CA-1800HH-G-00045

Referência: Ofício FEAM/NUBAR nº. 37/2021

Assunto: Ofício que Encaminha Nota Técnica referente ao atendimento ao TR de Descaracterização da Barragem Baixo João Pereira

Nota Técnica nº FEAM/NUBAR nº. 03/2021

Figura 2. Detalhe das estruturas que serão construídas para o processo de descaracterização (Vale, 2020).

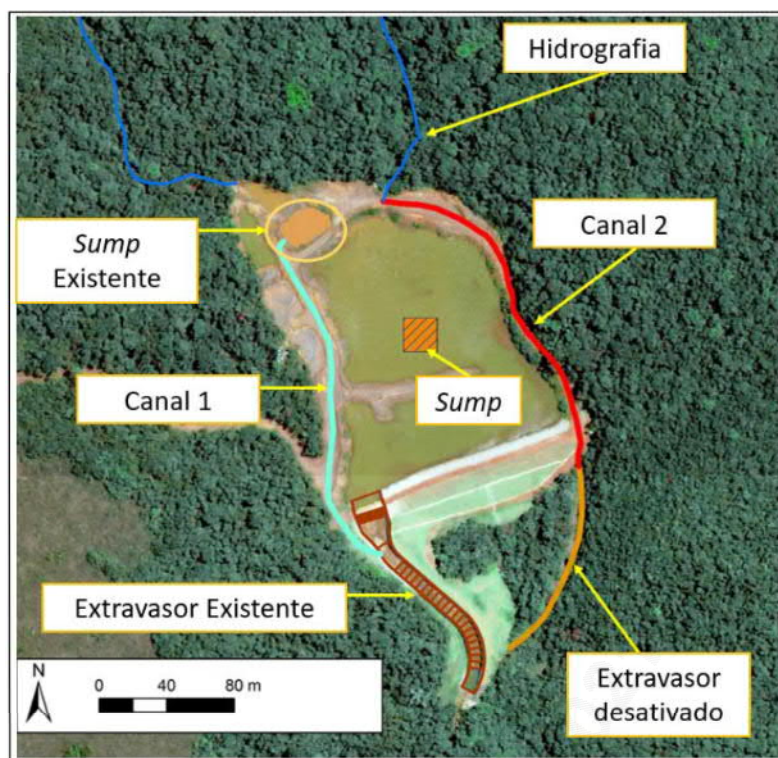
Foi informado que o extravasor e os canais periféricos para a nova barragem, foram dimensionados para períodos de retorno de 10.000 e 500 anos, porém os canais de desvio são projetados para um período de retorno de 25 anos e de forma conservadora 50 anos, não atendendo ao tempo mínimo exigido no TR.
